COMPTE RENDU DU TECHNICAL COMMITTEE DU 26 février 2025

Ordre du jour

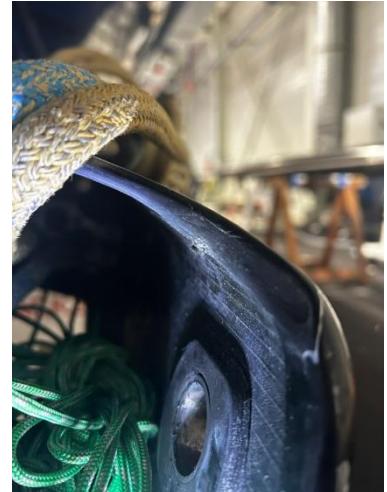
- Délaminaison au niveau du vit de mulet

Problème connu

débattement de la bôme important → contact avec le cardan
 modifications effectuées: agrandissement de l’ouverture de la bôme → Problème persiste

→ Demande faite à Gsea par CDK: possibilité d’ouvrir plus encore?

à priori pas possible d’ouvrir plus. CDK et Gsea sont sur le dossier

Alizée : Biotherm avait élargi l’ouverture de sa bôme pendant TOR, l’élargissement est un peu plus grand que celui fait avec les gabarit pour les autres équipes.

- ➔ Vérifier de combien l’ouverture est plus grande chez Biotherm pour envoyer les côtes à Gsea.

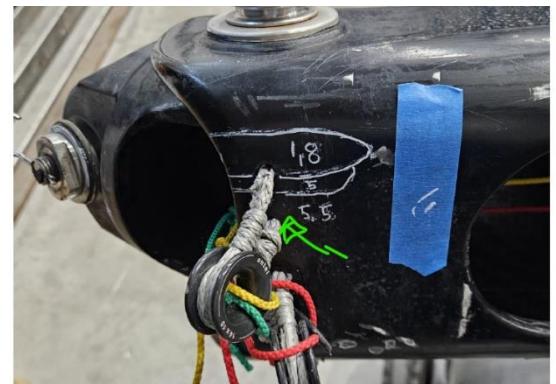
- délaminaison en dessous du vit de mulet

Trou prévu initialement uniquement pour passer les commandes de constrictor et pas autre chose. Proposition de réparation à venir de la part de Gsea.

Guillaume : c’est sur Macif que ce trou a permis d’accrocher un filoir permettant de faire passer le hale bas.

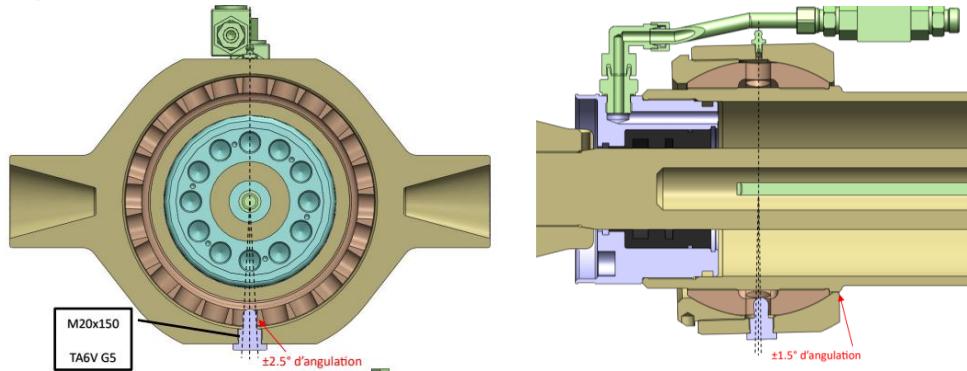
L'IMOCA a fait un rdv avec Hydroem pour faire un compte rendu des avaries répertoriées en mer. L'IMOCA attend le retour des démontages d'Hydroem pour établir la liste des usures répertoriées au démontage.

Concernant les problèmes de rotation de vérin, Hydroem propose de mettre un têton pour bloquer la rotation.

Gautier : les joins mis en place se sont fortement dégradés et la solutions trouvée n'en est probablement pas une à long terme.

Le prochain TC va permettre d'élaborer un cahier des charges à transmettre à hydroem.
René : la capacité pour Hydroem à évoluer n'est pas immense.
